Åtgärdslista

till rapporten över tillgängligheten i Stockholms Läns Museum, Sickla

2014-01-29

bild 4

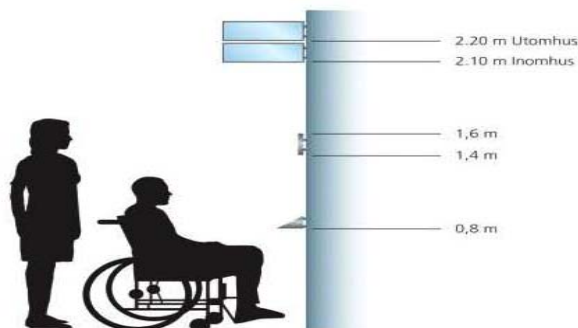
- Trappstegen i passagen ska alltid kontrastmarkeras.
- När man arrangerar de tillfälliga utställningarna ska man alltid tänka på att förflyttningssvägar hålls öppna och synliga. Alternativt ska riktningsskyltar sättas upp.
- Gångarna i utställningshallen ska hållas fria från tillfälliga hinder.
- Utrymningsskyltning ska kompletteras.
- Svårlästa texter bör kompletteras med alternativa format. Informationstexter ska följa rekommendationer vad gäller storlek på bokstäver, kontrast (70%) och belysning (bild 4,5).

bild 6

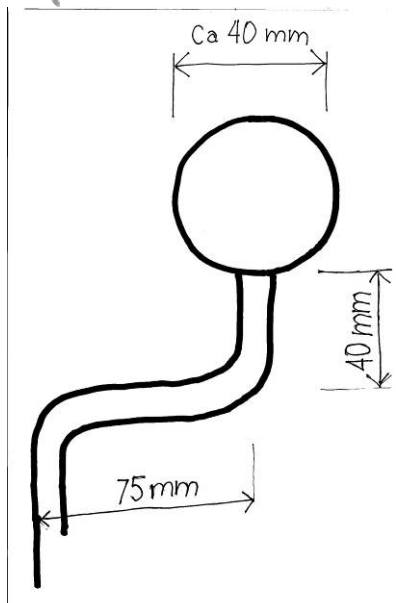
- Markera permanent den översta och den nedersta nivån av rampens lutning, se bilden i åtgärdslistan.
- Om rampen beläggs med tillfällig matta eller dylikt, ska lutningen också kontrastmarkeras vid översta och nedersta nivån.
- Byt ut ledstång mot en med 40 – 45 mm diameter (bild 6). Ledstång ska alltid kontrastera med bakomliggande vägg, även om dess färgsättning är tillfällig.
